500kV恵那分岐線新設 環境影響評価書要約書

事業計画の概要①

◎対象事業の名称、種類 名称：500kV恵那分岐線新設
 (以下、「500kV恵那分岐線」は「恵那分岐線」と表示する。)
 種類：電気工作物の建設 電線路の設置 (電圧25万V以上)
 (岐阜県環境影響評価条例 対象事業)

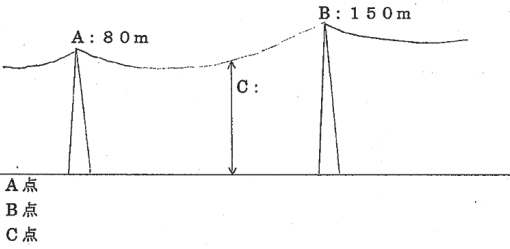
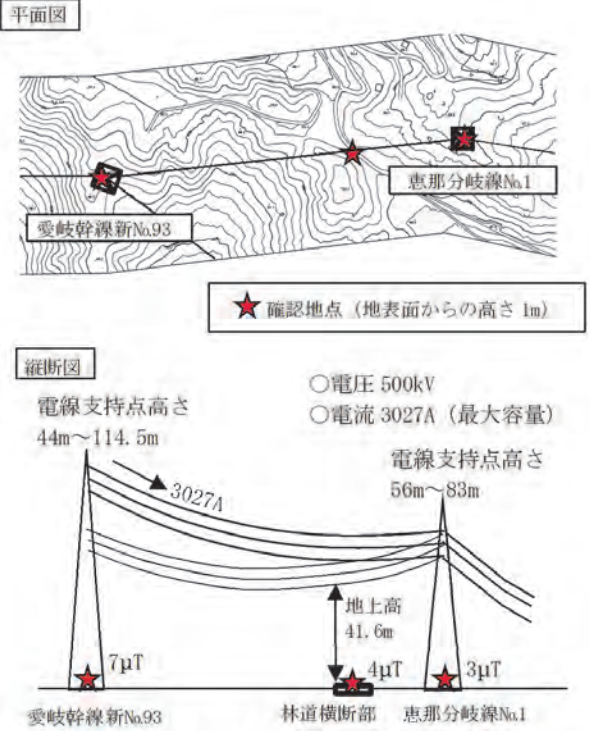
住民等意見	<p>◎架線する全区間における電磁波の状況を図に従って、電圧、電流量を設定して示して下さい。</p>  <p>A点 B点 C点</p> <p>◎騒音について、架線から発生する低周波音について、気温と風速に従ったデータを示して下さい。これまでに測定したのもでも良い。</p>	<p>◇恵那分岐線に最大容量を流した場合、下図に示す愛岐幹線新No.93 鉄塔及び恵那分岐線No.1 鉄塔の地上部、また新設する区間のうち人の立入が比較的多い地点である林道横断部の 3 地点 (地表面からの高さ 1m) において、法令 (※2) で定める 200 μ T (2000 シガウ) よりも十分低い値であることを計算にて確認しています。</p>  <p>平面図</p> <p>確認地点 (地表面からの高さ 1m)</p> <p>縦断面図</p> <p>電線支持点高さ 44m~114.5m</p> <p>電線支持点高さ 56m~83m</p> <p>電圧 500kV</p> <p>電流 3027A (最大容量)</p> <p>地上高 41.6m</p> <p>7μT</p> <p>4μT</p> <p>3μT</p> <p>愛岐幹線新No.93</p> <p>林道横断部</p> <p>恵那分岐線No.1</p> <p>◇送電線から発生する音としては、樹木や建物などに強い風が当たると音がする (風切音など) のと同じように、電線や鉄塔に強い風が当たると音が発生します。発生する音については、風の強さ・風向き・周囲の地形・現地の暗騒音の状況により周波数や大きさが異なり、正確な値をお示しすることはできませんが、今回の事業については、至近の民家から約 300m 離れていることから送電線から発生する音の生活環境への影響はないと判断しております。</p>

図G 主要な景観視点場における眺望景観の予測結果(藤多目的研修センター)

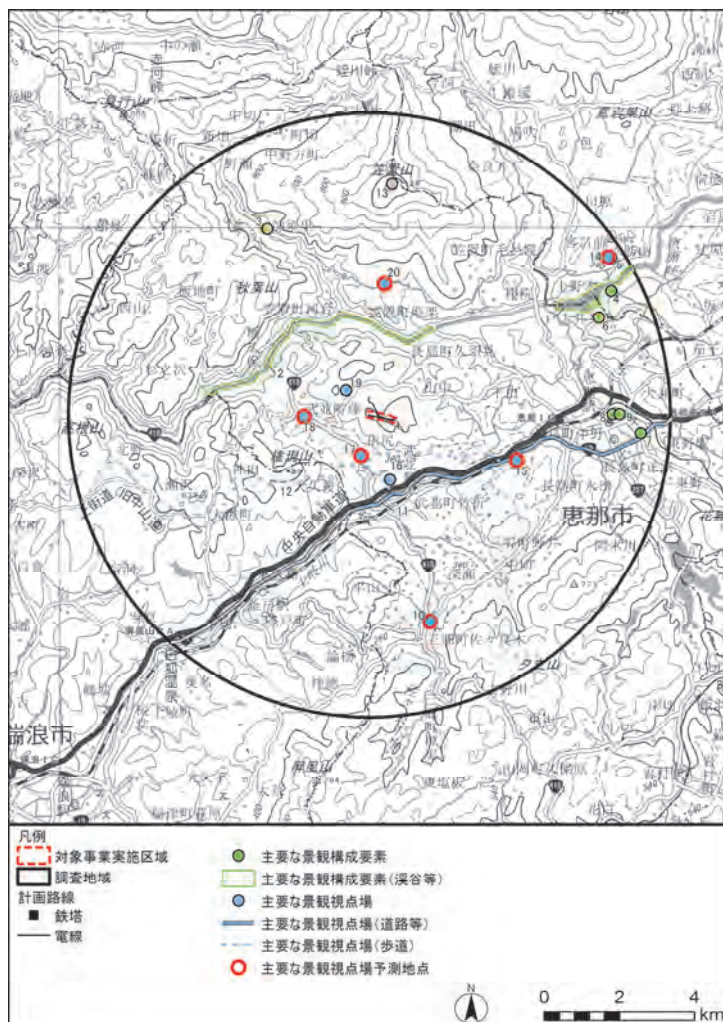
<p>◎景観への影響は「大きくない」というのは主観的評価である。その基準を示せ。</p> <p>要約書によれば、計画地域には4本の鉄塔があり、そこに二本の新たな鉄塔が建てられる写真が掲載されている（藤多目的研修センター前）。計6本になるが、評価として「影響は大きくない」ということである。この地域にはその他一般の既設ノ電柱が乱立しているように見えるが、この風景、この景観は24時間365日この地域で暮らす人々にとって「影響は大きくない」ということがどうしていえるのか。その指標となる基準は何か。要約書で使われている「影響は小さい」と「影響は大きくない」はどう違うのか、会社としての、景観に対する認識を明確にしていきたい。</p> <p>・50万Vの延長線上にある154kV鉄塔などは、全く鉄塔がない山里地域に鉄塔を建てた場合も同じ認識で対応しているのか。</p>	<p>◇電線路の存在が景観に与える影響については、不特定多数の人々が利用する主要な眺望点において、事業により新設される構造物等の見かけ上の大きさを「見込角」として把握し、その大きさを比較に用いることで影響の程度を客観的に予測・評価しています。</p> <p>さらに本事業では、景観の予測評価にあたり、鉄塔が増えるものの、「改変面積を小さくする」、「コンパクトな形状を採用する」「航空法に基づく赤白塗装を回避する」「空背景に溶け込みやすいように亜鉛メッキ色を採用する」などの保全対策を講じることで影響を低減できると考えております。</p>
	<p>◎工事用資材等の搬入に伴う騒音の予測結果で工事による寄与分は昼間①地点 2dB、②地点 9dB で環境基準内とされているが、②地点は環境基準 55dB に対し 54dB という予測である。車両速度や積荷条件によって環境基準を超える事態も想定される。工事期間中は適時騒音の測定を行い、環境保全対策を遵守するよう対応すべきである。</p>	<p>◇今回の予測結果については、500kV 恵那岐線および変電所と関連する 154kV 送電線事業の工事が同時に稼働する際の予測評価となっており、それぞれ各月の通行車両のピーク日が同時に重なった場合の最悪時で予測しております。</p> <p>交通法規や制限速度の遵守、乗合の徹底や工事工程の調整によりピークの重複を回避し、車両台数の低減などの保全対策を実施することにより、工事の寄与分が予測を超えることはない評価しておりますので、これらの保全対策が確実に実施されるよう工事関係者に周知徹底します。</p> <p>事後調査については、「岐阜県環境影響評価技術指針」（平成 11 年告示第 364 号、改正平成 13 年告示第 327 号）の「第四 事後調査」において、「予測の不確実性が大きい場合または効果に係る知見が不十分な環境保全対策を講じる場合において、工事中及び供用後の環境の状況を把握することを目的とする」とされております。</p> <p>騒音・振動調査については、上記項目に該当しないことから、事後調査は実施しないこととしております。</p>
